Попередня експертиза проектної документації

По об'єкту: «Нове будівництво споруди подвійного призначення (з захисними властивостями протирадіаційного укриття) місткістю 100 осіб для Кобижчанського ЗДО «Лісова казка» Бобровицької міської ради за адресою: вул. Кашталянівка, 158, с. Кобижча Ніжинського району Чернігівської області»

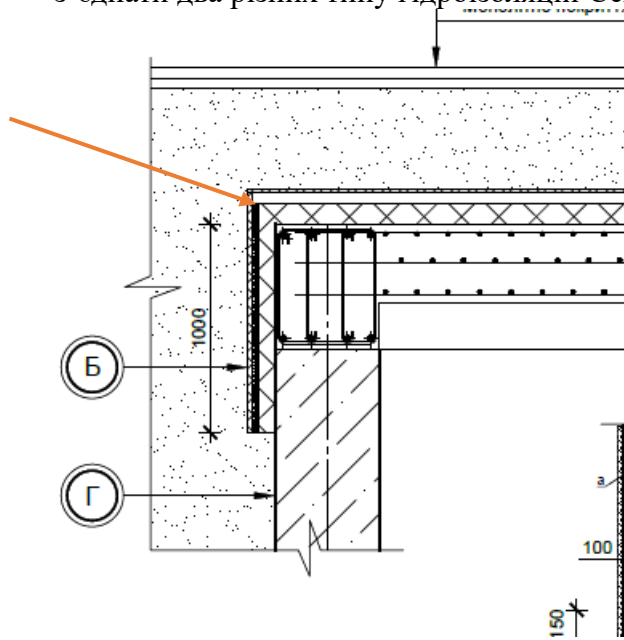
12. На розрізах розділу АР аркуші 5-6 не показані вузли примикання конструктивів перекриття до стін, вузли опорної плити до стін, вузли накривок парпетів. Не показаний конструктив утеплення зовнішніх стін та цоколю, вузол відмостки до стіни. При цьому окремі вузли показанні на аркуші 11 (А, Б, В, Г, Д) проте на розрізах вони відсутні і не можливо їх віднести де вони знаходяться.

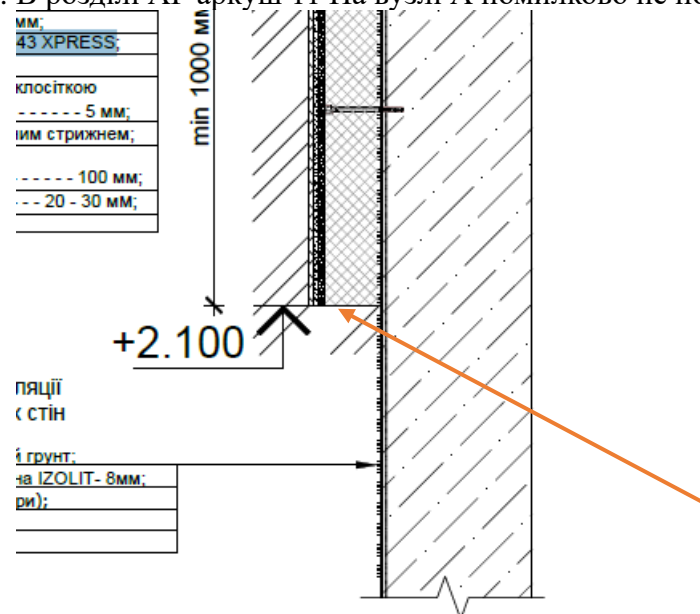
17. В розділі АР аркуш 11 на вузлі Б показані два шари гідроізоляційних. Ceresit CR 66 та мастика Ceresit CP 43 XPRESS. Які наносяться один по одному. Полімерна двокомпонентна гідроізоляція Ceresit CR 66 є повністю достатньою для забезпечення високого рівня гідроізоляції. Незрозуміле використання та здороження конструктиву.

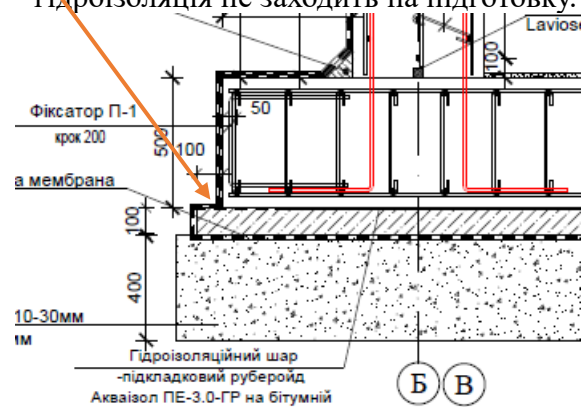
18. В розділі АР аркуш 11 На вузлі А помилково не показане конструктив захисту утеплювача ЕППС з низу по торцю

19. В розділі АР аркуш 11 На вузлі А помилково показана ґрунтовка СТ-15 замість СТ-16 під оздоблення декоративною штукатуркою.

До того ж щоб уникнути додаткової роботи по ґрунтуванню основи під фарбування можна замовити декоративну штукатурку вже з додаванням фарби.

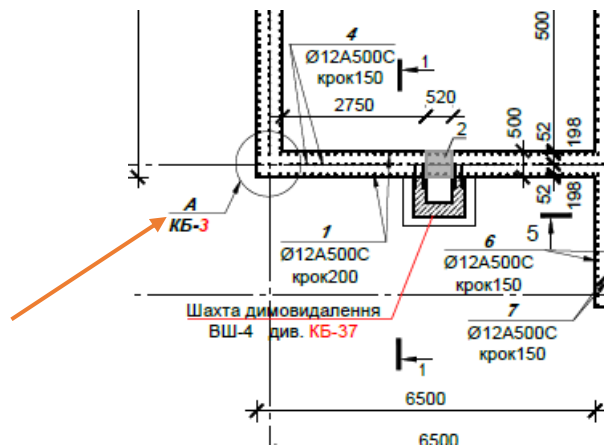
27. В розділі КБ аркуш 12 на розрізі 1-1 не показано викружку між фундаментною плитою та бетонною підготовкою. А також гідроізоляція не заходить на підготовку.
